Progetto di massima

*Per la realizzazione di una piccola centrale
Idroelettrica sul Torrente Archiano in località
"Partina" Comune di Bibbiena
(Provincia di Arezzo)*

Relazione Tecnica

INTEGRAZIONI RICHIESTE DALLA CONFERENZA DEI SERVIZI

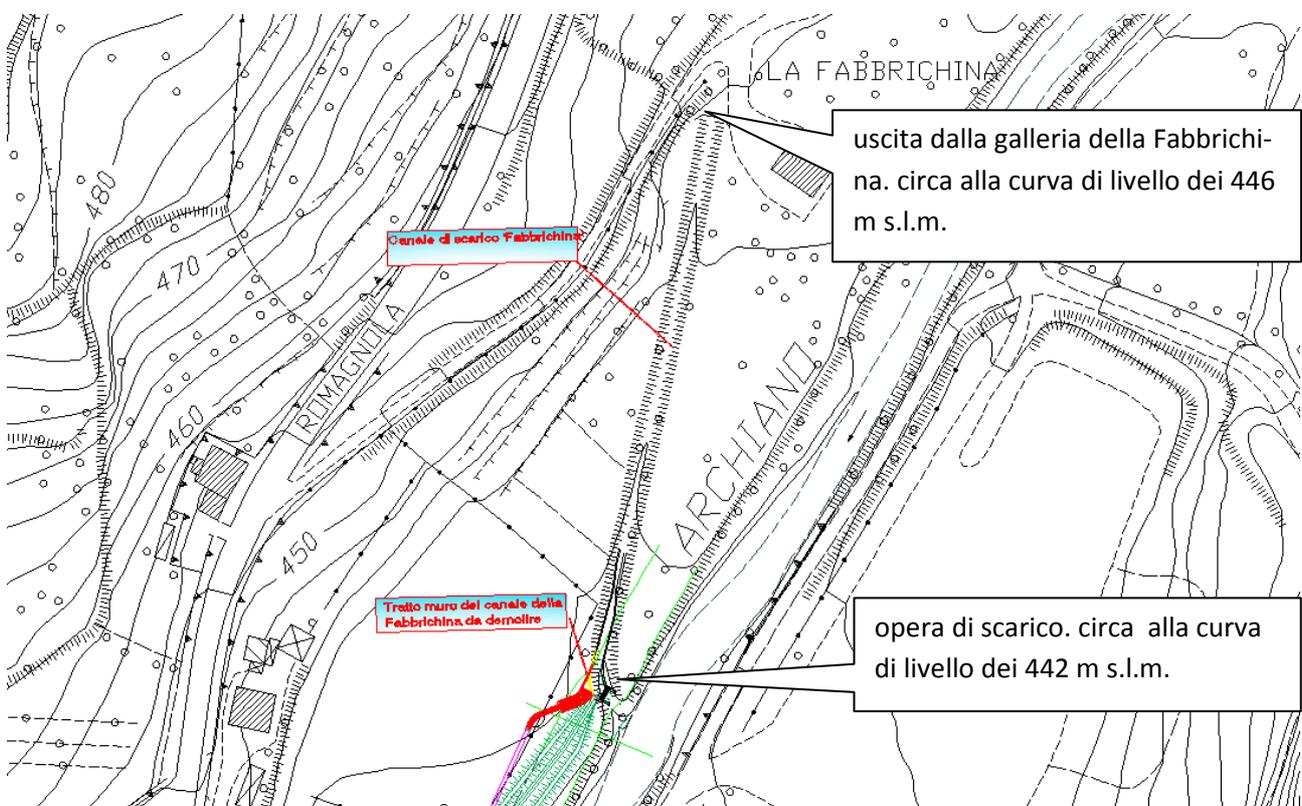
- *Data la stretta connessione della centrale idroelettrica relativa al progetto in esame con quella posta a monte della Fabbrichina, nonché con la stessa derivazione relativa all'esistente Mulino di Partina, dovranno essere approfondite e chiarite le modalità di esercizio e le eventuali interferenze tra questi impianti, descrivendo ed evidenziando il grado di interdipendenza e/o di autonomia di esercizio di ciascun impianto rispetto agli altri; tali interferenze dovranno essere considerate sia in relazione alla fase di lavorazione che a quella di esercizio e tenendo conto anche di eventuali malfunzionamenti e/o interruzioni, temporanee o definitive, di attività degli impianti.*

Nel rispondere a questo primo interrogativo, al fine di una maggior chiarezza si farà sin da ora riferimento allo schema grafico seguente, che identifica il

fulcro attorno al quale ruotano i tre impianti e cioè lo scarico di produzione dell'impianto denominato La Fabbrichina.

Come si evince, dallo schema sopra riportato, sono individuate con le lettere (A-B-C) le paratoie che fanno parte del progetto proposto, due delle quali (A-B) attualmente esistenti.

Già attualmente pertanto la regolazione a valle della Fabbrichina e a monte del Mulino di Partina, avviene tramite regolazione manuale con paratoie (A-B), che vengono alzate e abbassate in conseguenza del quantitativo che debba essere prelevato dal mulino e rilasciato in Archiano, pertanto si ritiene già dimostrato che i due impianti esistenti non presentano problemi di interferenze reciproche.

La creazione del nuovo impianto, in parallelo con quello del Mulino di Partina, non modificherà questa situazione in quanto i tre impianti, come facilmente desumibile, possono operare in completa autonomia non avendo alcun punto di interdipendenza l'uno con l'altro, anche qualora avvenissero le seguenti circostanze:

- 1) impianto della Fabbrichina interrompe la produzione, per un qualsiasi motivo, dovuto a manutenzione, sostituzione, controllo ecc. per il quale non si potessero turbinare le acque; essendo lo stesso impianto dotato di vasca di carico e scolmatore di troppo pieno, quest'ultimo continuerà a far affluire attraverso il canale di scarico lo stesso quantitativo di acqua a valle della centrale by-passando i macchinari e permettendo pertanto al Mulino di Partina ed alla centrale nuova, oggetto di richiesta di concessione, di proseguire l'attività attraverso la regolazione delle paratoie (A-B-C).

La paratoia **A** rimarrà chiusa e le paratoie **B** e **C** rimarranno aperte come in normale utilizzo. Qualora la Fabbrichina chiudesse l'afflusso dalla propria opera di presa è ovvio che sia il Mulino che il nuovo impianto rimarrebbero senza portata idrica.

- 2) In caso il nuovo impianto Massini & Gori, per le stesse problematiche di cui al precedente punto, e comunque per qualsiasi motivo, fosse costretto a fermare la propria produzione verrebbe abbassata la paratoia (**C**) e alzata adeguatamente la paratoia (**A**) permettendo al Mulino di Partina (senza necessità di manovra della sua paratoia **B**) di perseguire il proprio scopo ed alla Fabbrichina di scaricare sul Torrente Archiano la propria produzione senza nulla variare della situazione attualmente esistente.

Quanto valido per i punti 1 e 2 lo è altresì nel caso sorgessero tematiche analoghe per il Mulino di Partina in questo caso calando la paratoia (**B**) e alzando adeguatamente la (**A**) si permette alle due centrali di continuare senza impedimenti attraverso le restanti paratie a produrre energia. Non sarà necessario alcun aggiustamento all'altezza della paratoia (**C**) che avrebbe la solita funzione.

- 3) La paratoia (**A**) di fatto è già concepita come scolmatore per eventuali quantitativi eccedenti di acqua (l'acqua può già passare al di sopra del livello della paratoia qualora la stessa fosse abbassata e il livello a monte salisse troppo, per esempio se il nuovo impianto interrompesse accidentalmente il defluire della propria portata idrica), non si verranno a creare problemi di ri-

rigurgito nè sui macchinari della Centrale della Fabbrichina nè tantomeno su quelli del Mulino di Partina.

Quanto esposto ai punti precedenti riguardo agli effetti del modesto rigurgito che si potrebbe creare per manovre intenzionali al nuovo impianto o per motivi accidentali, si può facilmente desumere dallo stato dei luoghi che, anche se il livello idrico dovesse raggiungere il bordo del canale di restituzione per poi dilagare verso il fiume, ovvero circa 50 cm sopra il normale livello del pelo libero dell'acqua (v. foto sotto), il rigurgito che si creerebbe nella corrente veloce (supercritica) non potrebbe raggiungere la soglia di sfioro del canale diffusore di uscita della Fabbrichina.
